Aanvullend beoordeling drainage

Zaaknummer: 2021/Z1192

Aanleiding

Afbeelding 1 Overzichtskartaal met de gedraineerde percelen

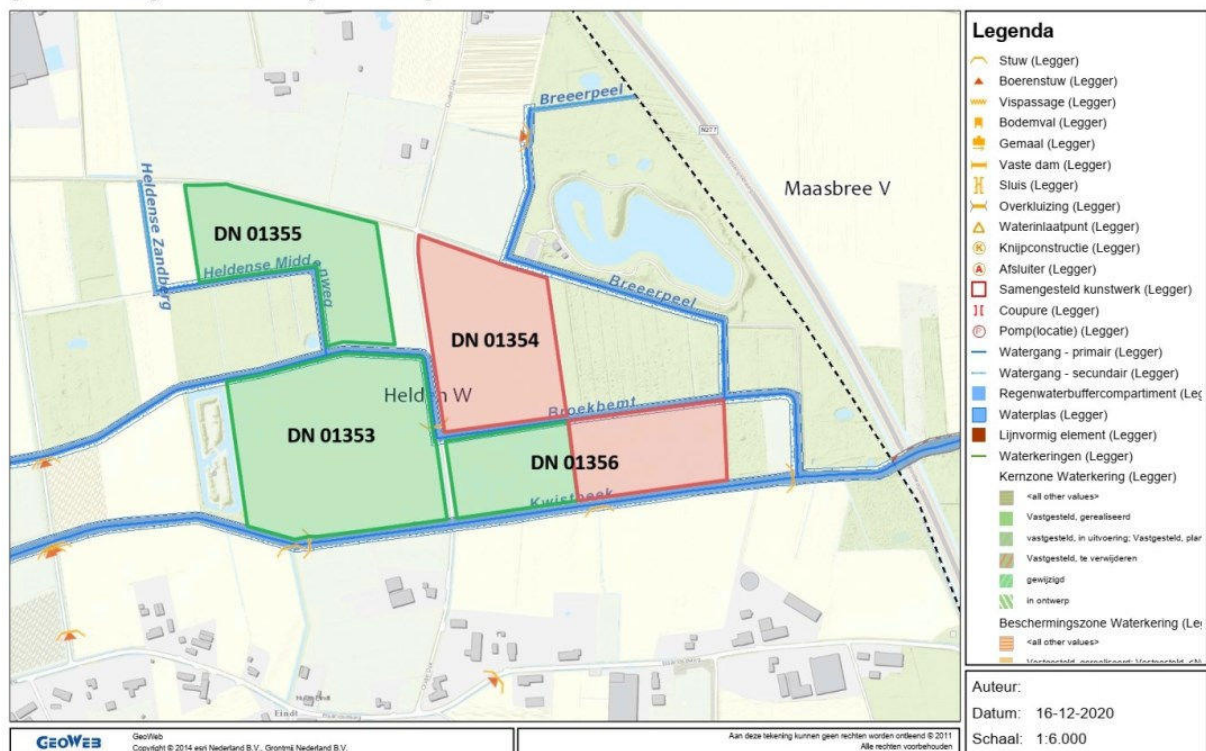
Het gaat over de percelen DN 01354 en DN 01356 (gedeeltelijk). Volgens de Keurvoorschriften dient er bij peilgestuurd draineren worden gestuurd op een grondwaterstand van 50 cm beneden maaiveld in de zomer en in de winter van 80 cm beneden maaiveld. In de praktijk houdt dit in dat in de zomer

Afbeelding 3: Hoogtekaart met ligging buitenste drainagebuizen

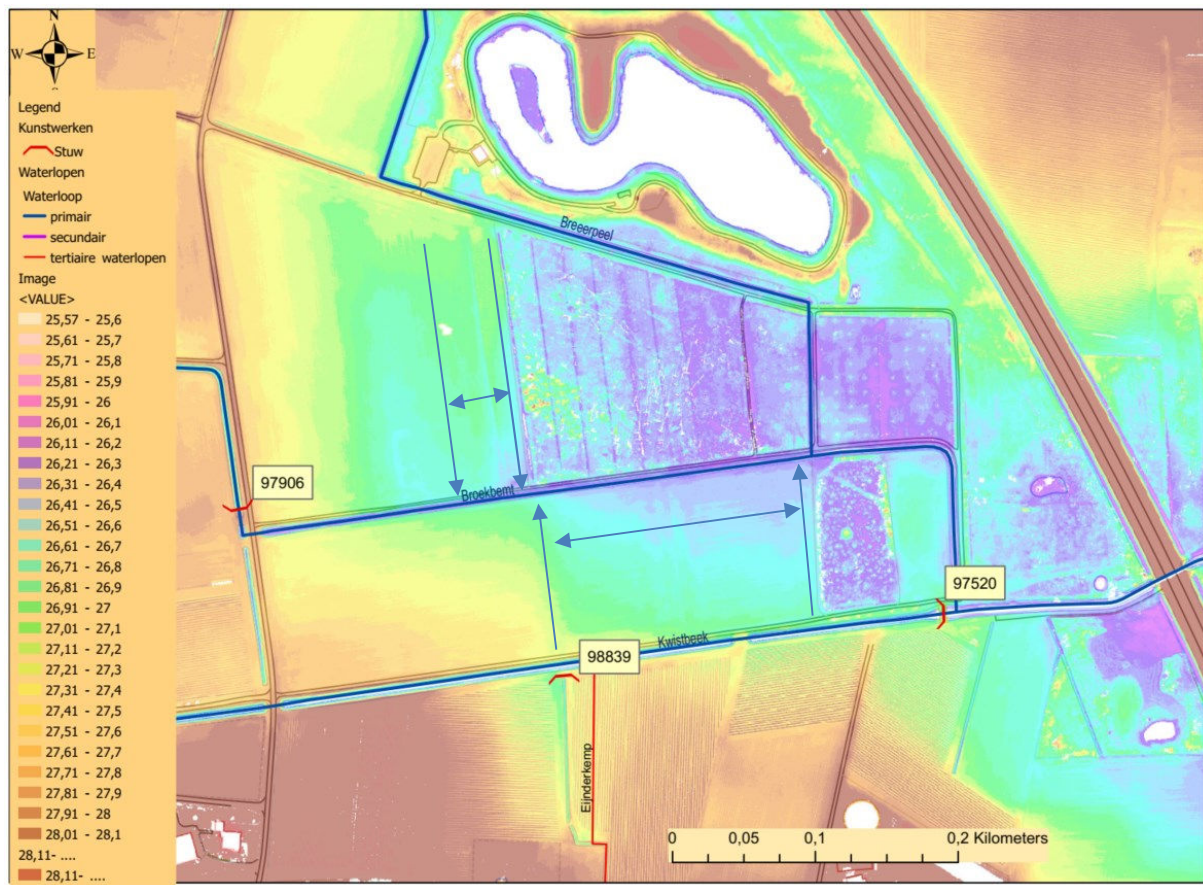
Tijdens het terreinbezoek bleek dat niet het gehele perceel 01354 voorzien was van drainage. De drains liggen op een drainafstand van ca. 8 meter. Op de noordelijk oever liggen 7 uitmondingen vanaf het bos, zie afbeelding 3 van de hoogtekartaat hieronder. Dus alleen een ca. 60 m brede strook aan de oostzijde van het perceel 01354 is gedraineerd. Op de zuidelijke oever komen vanuit perceel DN 01356 22 drains uit. De drains liggen relatief ondiep: zuidelijk van de Broekbemt gemiddeld ca. 60

cm (d.i. gemiddeld ca. NAP 25,80 m) en noordelijk ca. 70 cm (d.i. gemiddeld ca. NAP 25,90 m) diep. De drains zijn al ca. 8 jaar niet meer doorgespoten, doordat volgens de heren Bruijnen er later gemaaid wordt dan vroeger. `

In de zomer liggen de drains inderdaad gedurende de gehele periode 10 tot 20 cm onder water. Ook zal door de relatief lage ligging tov de omgeving veel grondwater naar de drainage toestromen (kwel). Dit zal zorgen voor een redelijke stabiele grondwaterstand. Deze zal naar verwachting schommelen rond het waterpeil in de Broekbemt (d.i. ca. NAP 26,00 m). De Broekbemt bepaalt in feite de grondwaterstand van de gedraineerde percelen.

Bij het zuidelijke perceel zal zich onder maatgevende omstandigheden (afvoer/neerslag 7 mm per dag uit Cultuurtechnisch Vademecum 1988) en rekening houdende met gemiddeld de helft van de opbolling van ca.15 cm een "gemiddelde" grondwaterstand van ca. NAP 26,15 m instellen in de zomer. Bij het 10 % laagste maaiveld (NAP 26,50 m) houdt dat in dat de grondwaterstand zich ca. 35 cm -mv bevindt. Hoger (natter) dan gewenst bij akkerbouw.

Bij het noordelijk deel zal zich een iets hogere grondwaterstand dan ca. NAP 26,15 m instellen, omdat deze verder stroomopwaarts ligt. Omdat hier het 10 % laagste maaiveld zich hoger bevindt, nl. NAP 26,70 m, zal hier de grondwaterstand iets dieper liggen, nl rond de 50 cm -mv.

Ook de maaiveldsligging is van groot belang, als traditionele drainage wordt omgebouwd tot peilgestuurde drainage. In het verleden werd een landbouwperceel eerst geëgaliseerd, voordat het werd gedraineerd. Hierdoor werden ideale productieomstandigheden gecreëerd. Dit is hier niet het geval er is een duidelijke helling van het maaiveld in oostelijke richting. Omdat bij het laagste punt de put zal moeten komen (met overloop) zal op dit laagste punt eerst enkele decimeters moeten

worden opgestuwd voordat bij de meest westelijke drain er sprake is van een “gewenste opstuwing”. Echter dit zal ter plaatse van de overlooppuit al tot zodanige natte omstandigheden zorgen dat het overloop weer geheel moet naar beneden moet worden bijgesteld. Hierdoor zal er van peilopzet totaal geen sprake kunnen zijn.

Het doel van peilgestuurd draineren wordt in de praktijk bij de akkerbouwpercelen van de heer al gerealiseerd, zeker in de zomer. In de winter wordt de gewenste ontwatering naar verwachting niet eens gerealiseerd. Het is dan ook niet nodig om de bestaande drainage om te bouwen tot peilgestuurde drainage. Door de ongelijke maaiveldsligging zal een eventueel omgebouwde drainage niet optimaal kunnen worden gebruikt.

Afbeelding 4: Gemeten waterstanden in de Kwistbeek.

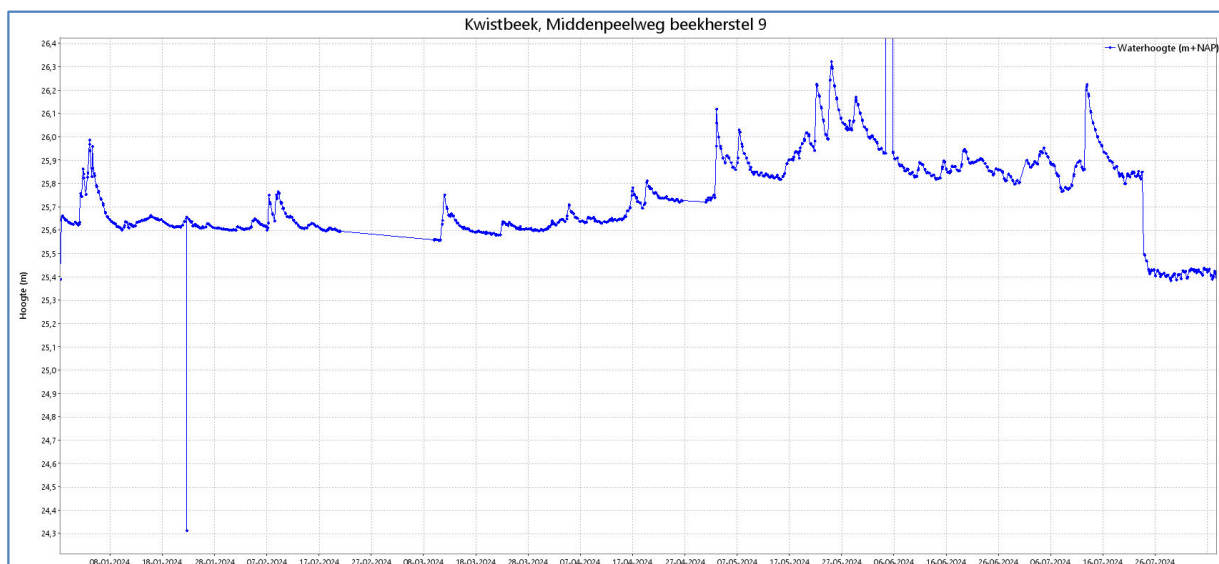
Hierdoor bevinden de drains volgens hen zich relatief vaak onder het waterniveau (ook tijdens het terreinbezoek het geval). Hoewel dit verschillende malen in het verweer van de heer is aangehaald, is hieraan door het waterschap weinig aandacht besteed. Het was namelijk onduidelijk wanneer de waterstanden waren opgenomen en of deze structureel waren. Omdat er inmiddels een automatische oppervlaktewatermeter bij de Middenpeelweg (vanaf januari 2024 functioneel) is geïnstalleerd, is het momenteel mogelijk de beweringen over de te hoge waterstanden in de Broekbemt nader te onderzoeken, zie grafiek hieronder.

Het waterpeil van de Kwistbeek heeft gedurende de zomer van 2024 (2 mei tot 23 juli) op gemiddeld ca. NAP 25,90 m gestaan, daarna is na maaien van de Kwistbeek het peil 40 cm gedaald bij de duiker onder de Middenpeelweg. Bij deze waterstand (van 2 mei tot 23 juli) van NAP 25,90 m zal ca. 600 stroomopwaarts bij de percelen van de heer aan de Broekbemt zich naar verwachting een waterstand van NAP 26,00 m instellen.
